**Modulo per la presentazione delle osservazioni per i piani/programmi/progetti sottoposti a procedimenti di valutazione ambientale di competenza statale**

ID: Codice procedura (ID\_VIP/ID\_MATM):10844

Impianto per la produzione di energia elettrica da fonte eolica, costituito da 6 aerogeneratori della potenza complessiva di 37,2 MW, un sistema di accumulo da 25 MW e relative opere connesse in località "Rempillo" nel comune di Pitigliano (GR).

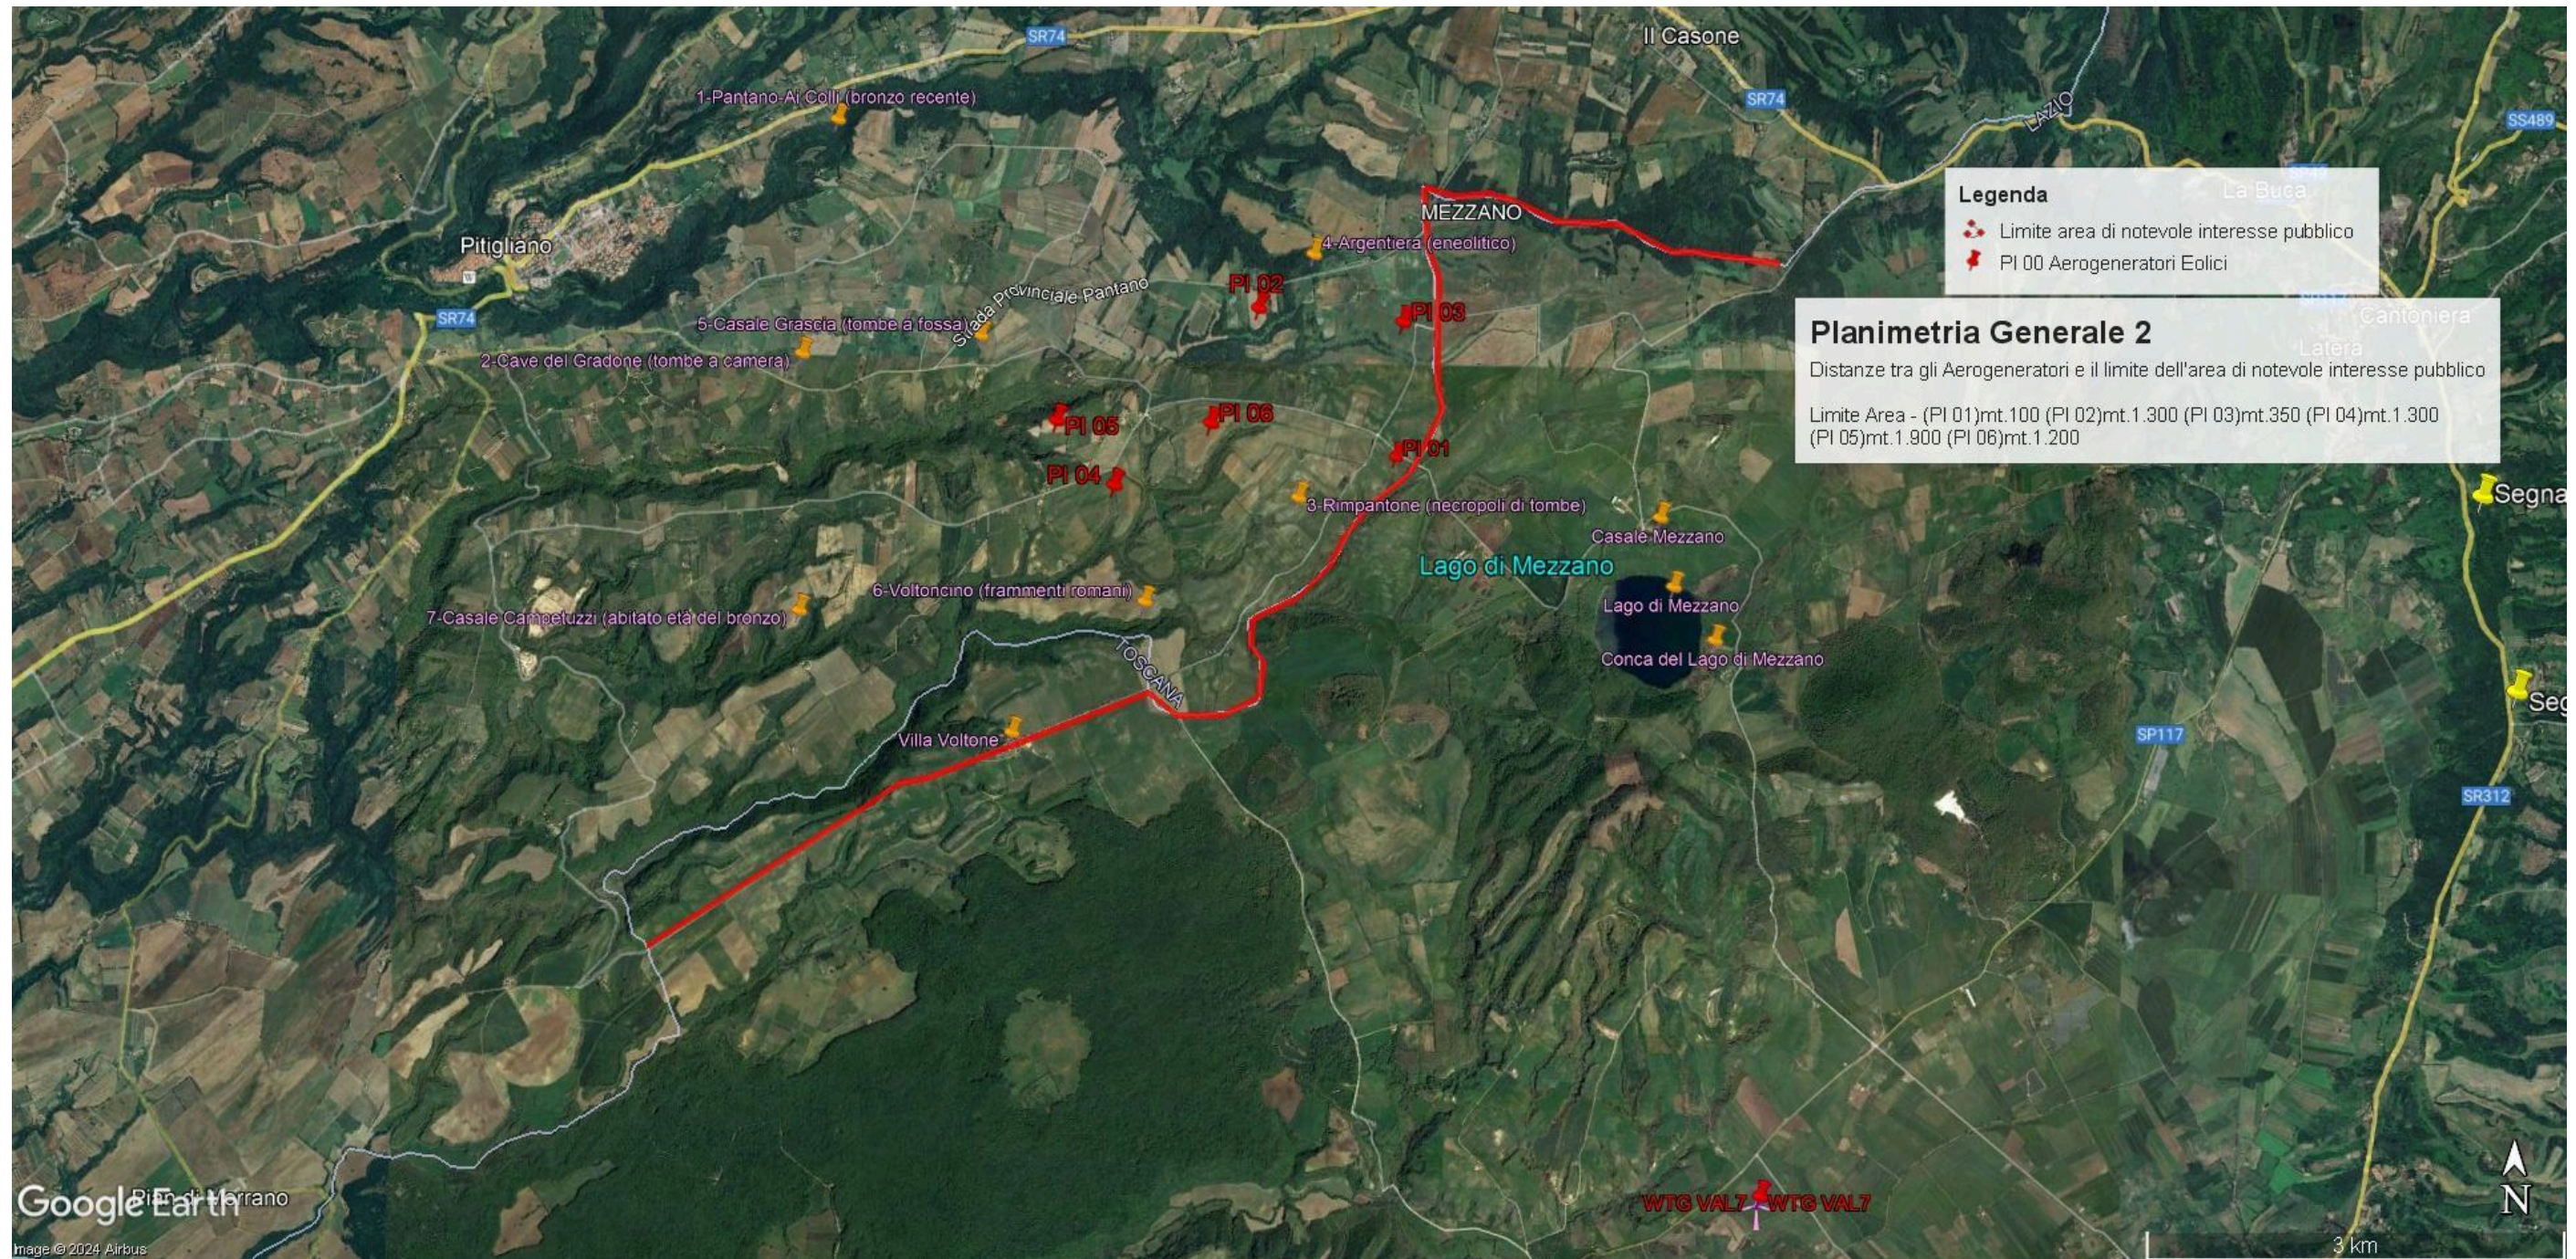
In sintesi, visti l'art. 20 comma 8 lettera c) quater del D.Lgs n 199/2021 e le Linee guida nazionali appena citate, considerato l'enorme impatto dell'impianto eolico industriale denominato "Rempillo" sulla zona paesaggistica di notevole interesse pubblico ben individuata nelle immagini

n.1 e n. 2 e sui Beni Culturali evidenziati nell' immagine n. 3 dell'Allegato alle presenti Osservazioni, per la collocazione delle pale P04 e P05 direttamente all'interno del perimetro di un'area archeologica e per gli impatti anche sull'area intermedia e vasta dei pregiati territori laziali della Tuscia settentrionale e in particolare di quelli del pitiglianese ricco di emergenze agricole, naturalistiche, storiche e archeologiche del periodo etrusco ma non solo, si chiede che venga negata l'autorizzazione all' insediamento dell'impianto eolico denominato "Rempillo".

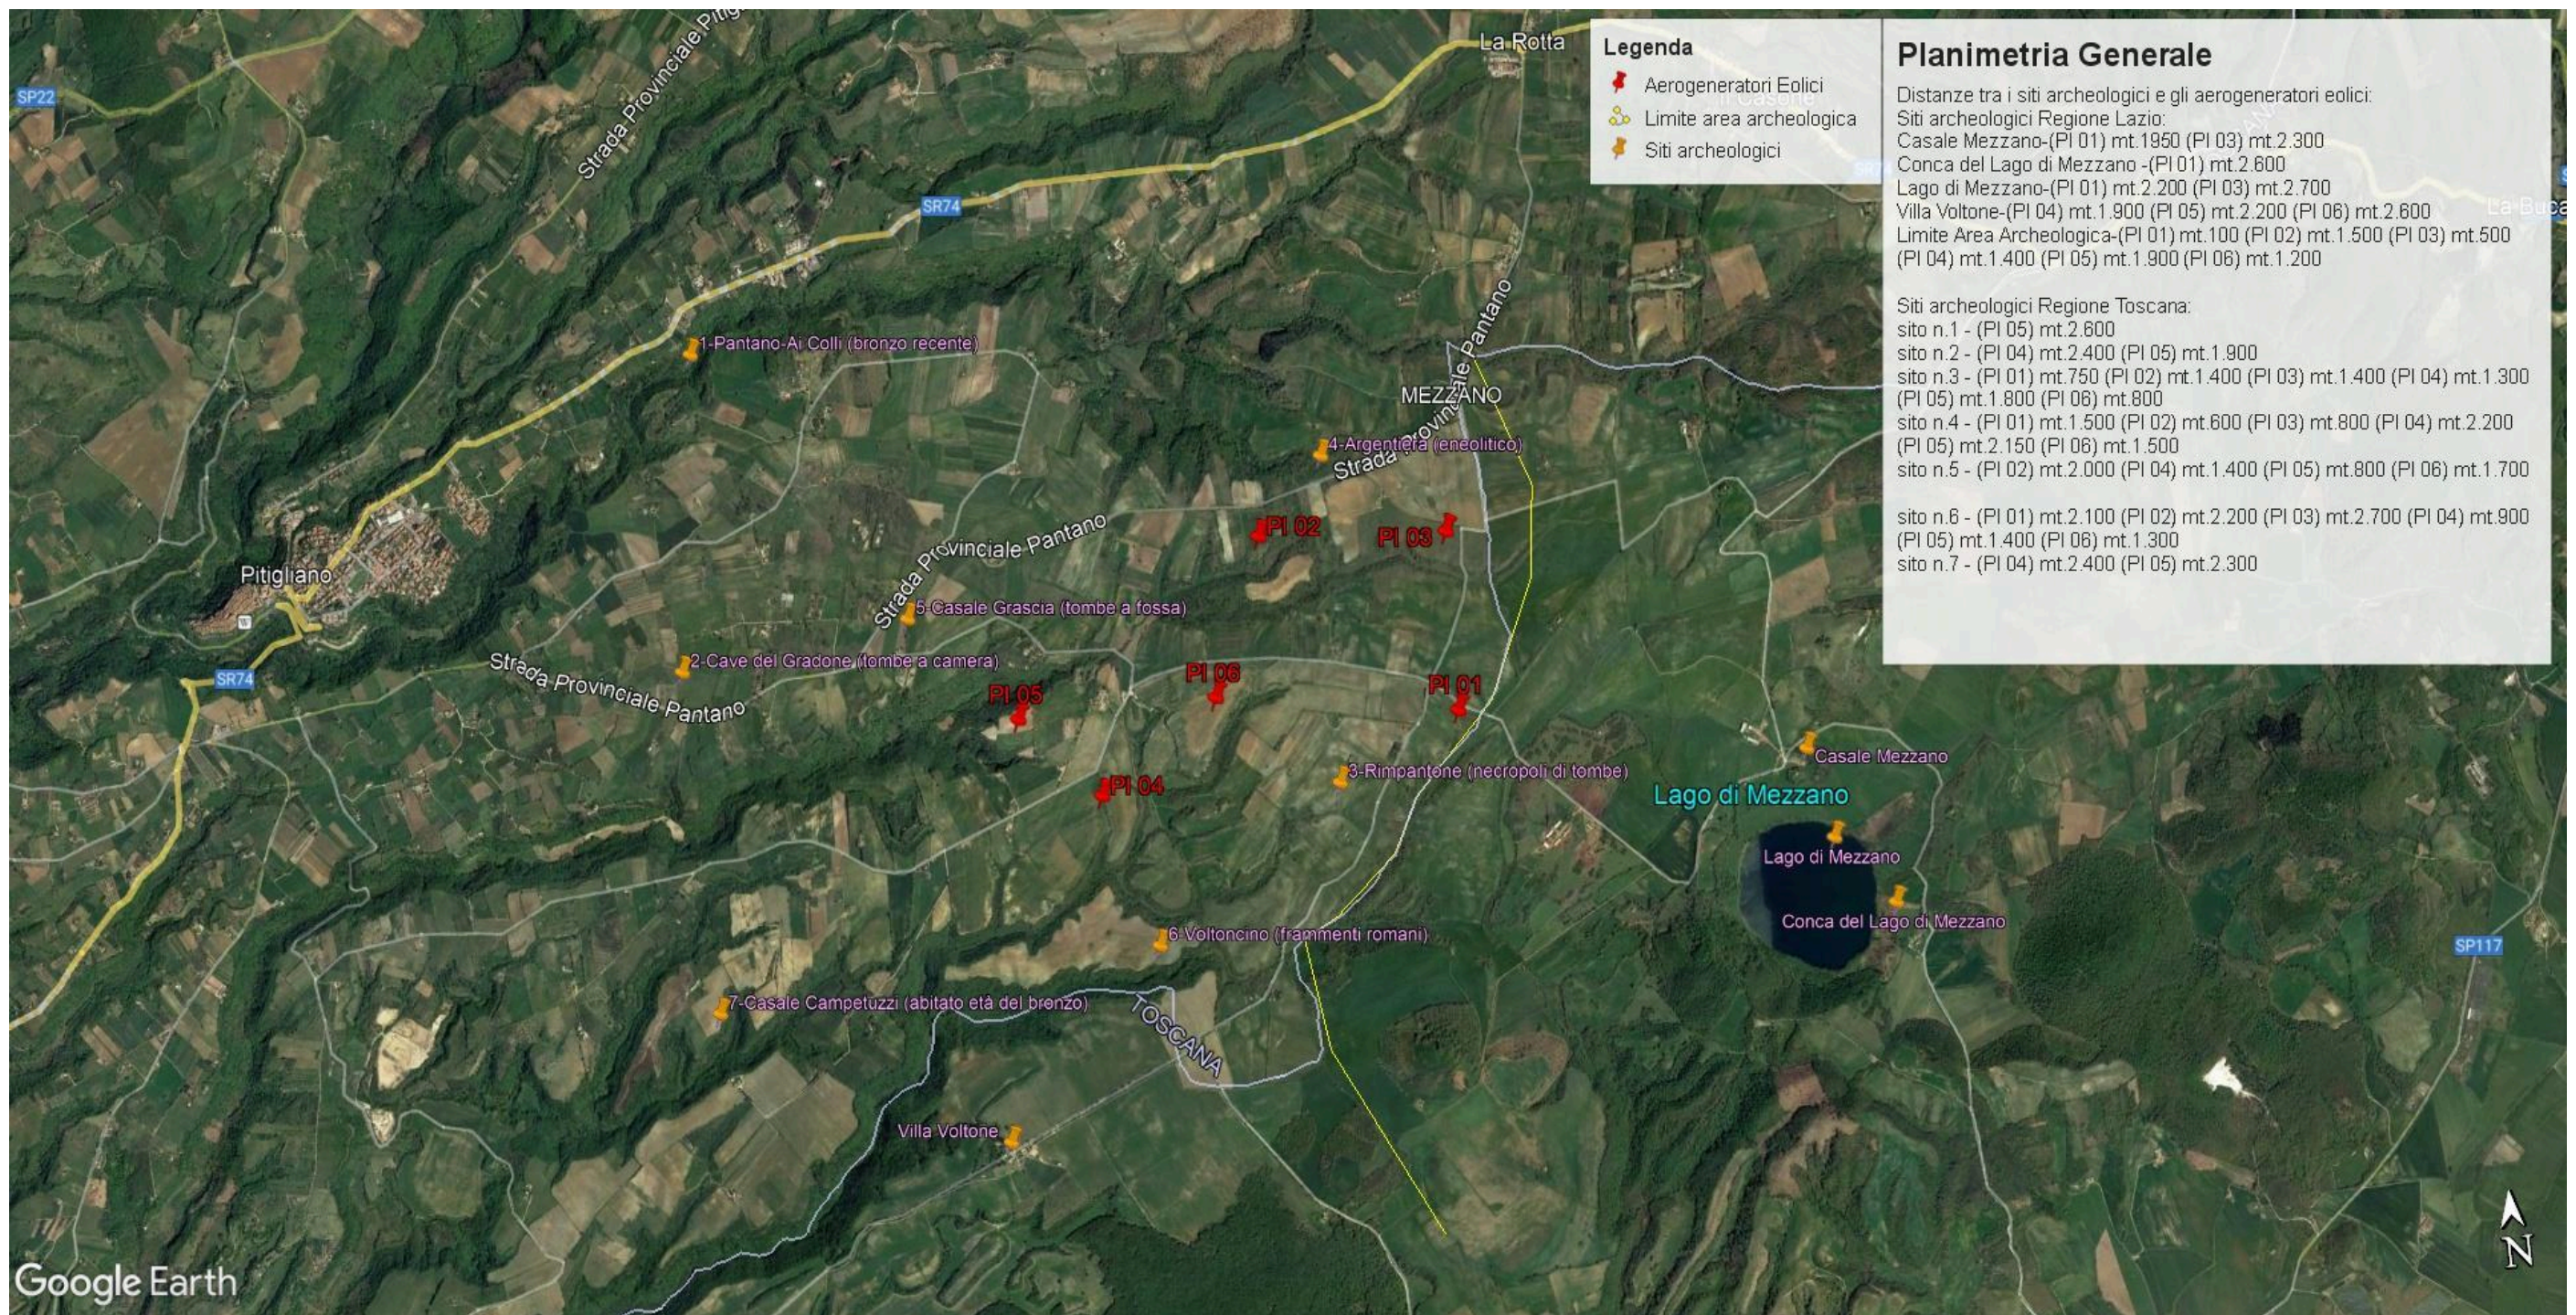
- h) Le zone di interesse archeologico evidenziate nell'immagine n. 3 a cui si aggiungono anche l'importante abitato protostorico di Sorgenti della Nova e Ruder del Castello altomedioevale che si trovano a circa 4 km dalle aree in cui è stato progettato l'impianto eolico industriale. Poco più lontano i resti del castello medioevale "Morrnacchio". Nell'area vasta le preziose necropoli eneolitiche (Poggi Alti) ed etrusche di Pitigliano, Sovana e Sorano. I pregiati prodotti agricoli come il vino bianco DOC di Pitigliano.

**Immagine n. 4** Situazione di saturazione da impianti FER nella provincia di Viterbo. Non sono riportati gli impianti fotovoltaici e agrivoltaici che hanno inciso per buona parte nel cumulo di impianti FER per superare già nel 2023 gli obiettivi del PNIEC assegnati alla Regione Lazio per il 20230.

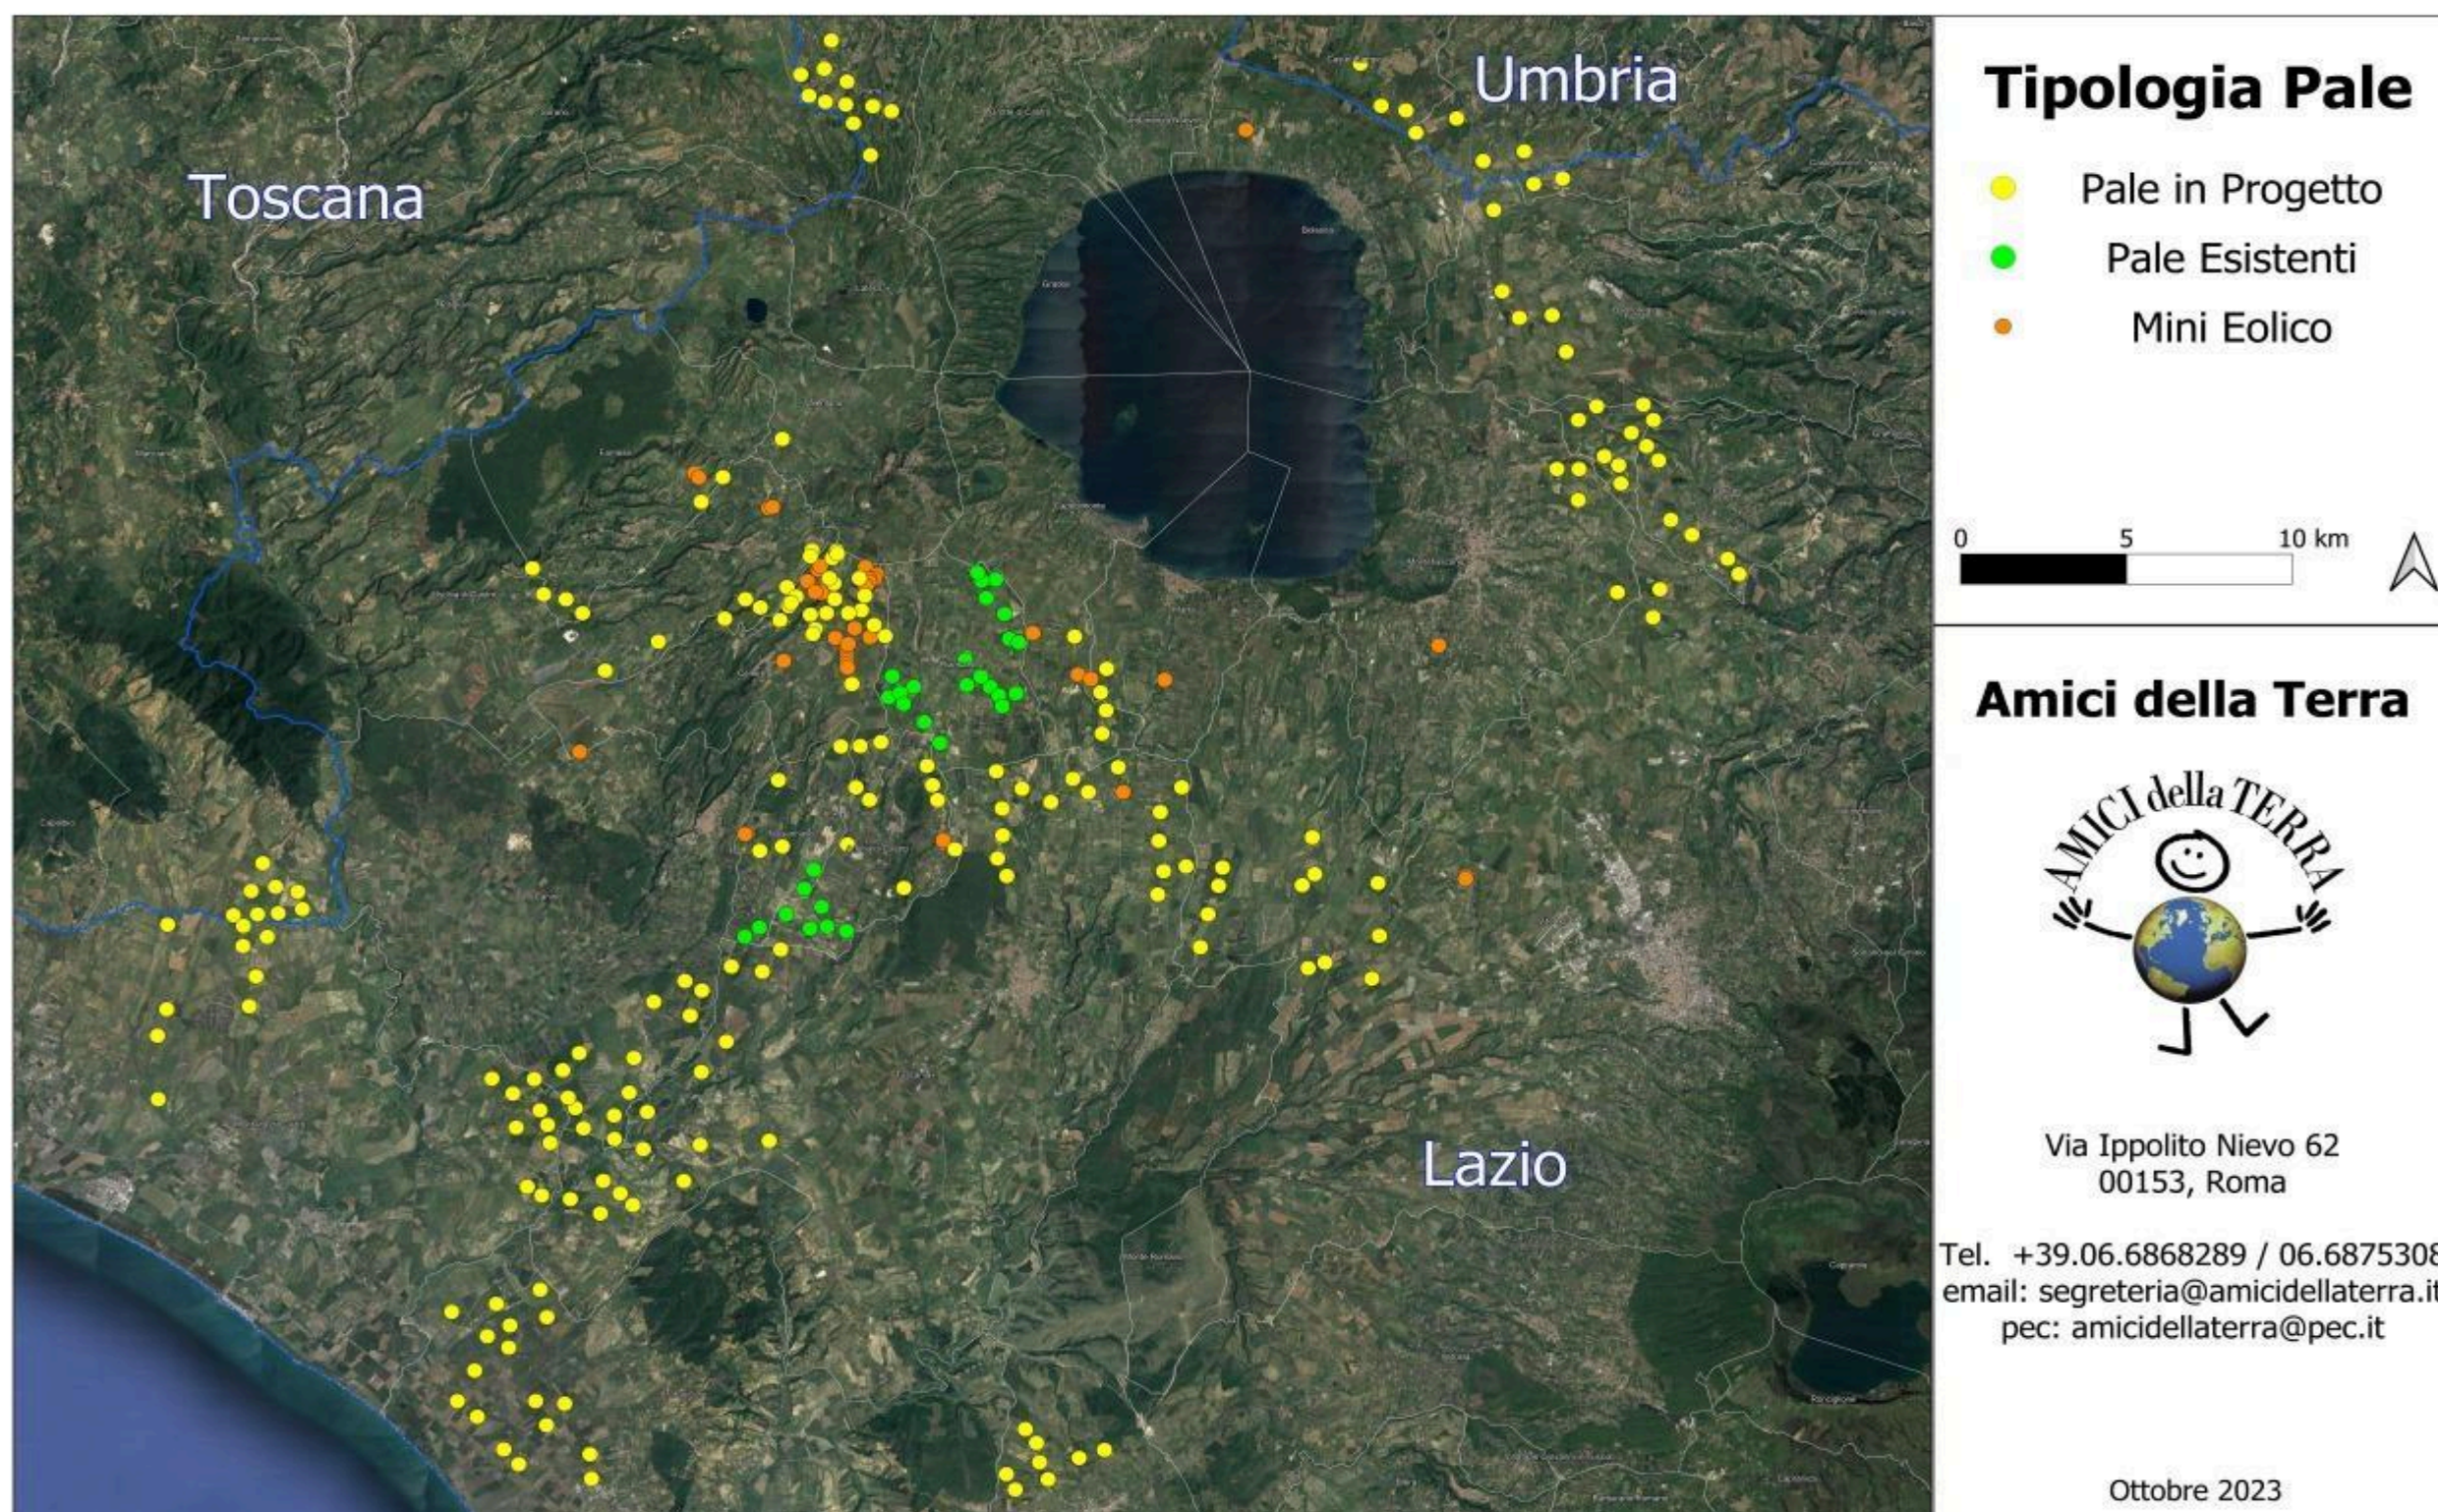
Quindi anche la Regione come Ente deputato dalla normativa nazionale a legiferare sulle aree idonee e non idonee si è espressa riguardo al fatto che abbia assolto ai doveri e alle quote stabilite dal PNIEC e in ambito regionale la provincia di Viterbo è stata quella con il più alto tasso di impianti FER tra tutte e quindi ormai satura ed il cumulo degli impianti FER installati, autorizzati e in progetto rappresenta una **elevata criticità per la sostenibilità ambientale di ulteriori eventuali iniziative**, L'impianto eolico “ Rempillo” pur essendo “esterno al confine provinciale e regionale ma nelle sue immediate vicinanze ( a soli 100 metri i primi due aerogeneratori) oltre ad impattare sul territorio e sulle economie di tre Comuni del Lazio ( Farnese, Valentano e Latera) si trova nelle fasce di rispetto dei Beni di notevole interesse pubblico come si è evidenziate nelle Osservazioni nn. 1 e 2 e crea anche degli impatti negativi anche sui beni naturalistici come verrà dettagliato nell'Osservazione n. 4. Inoltre andrebbe a sommarsi al già enorme cumulo di impianti eolici e fotovoltaici e geotermici che già creano una elevata criticità ambientale nella provincia di Viterbo e interferiscono anche con il territorio toscano come si può vedere dalle immagini nn. 4 e 5 dell'Allegato n. 1.
